改善箇所説明図

不具合発生箇所

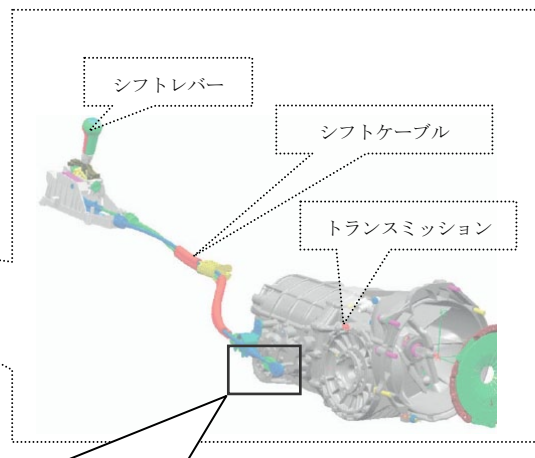
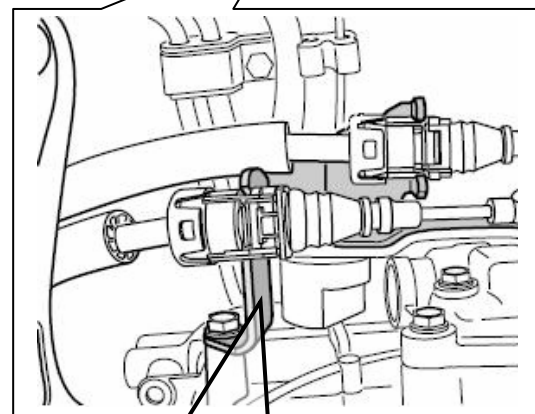
マニュアルトランスミッションの車両において、シフトケーブルの取りまわしが正しくないため、そのままの状態で車両を使用し続けると、シフトケーブルが破損し、ギアシフトできなくなる可能性がある。

シフトケーブルサポートブラケット

全車両シフトケーブルサポートブラケットを対策品に交換する。シフトケーブルに変形が認められる場合には、シフトケーブルを新品に交換する。

ラベル位置

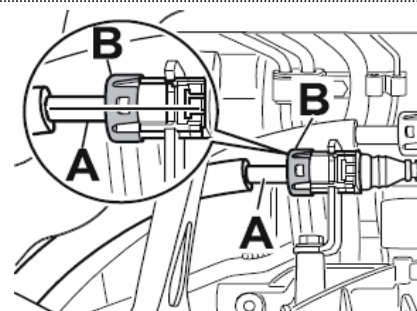
識別：当該部品に部品番号 997.424.165.03 のラベルが貼付されていれば、対策済みである。

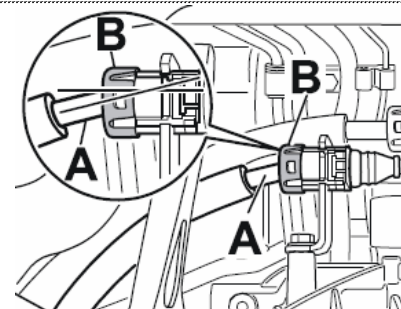
シフトケーブル (A) とサポート部 (B) が直線上にある状態 (ケーブル交換不要)

シフトケーブル (A) とサポート部 (B) が変形した状態 (要ケーブル交換)
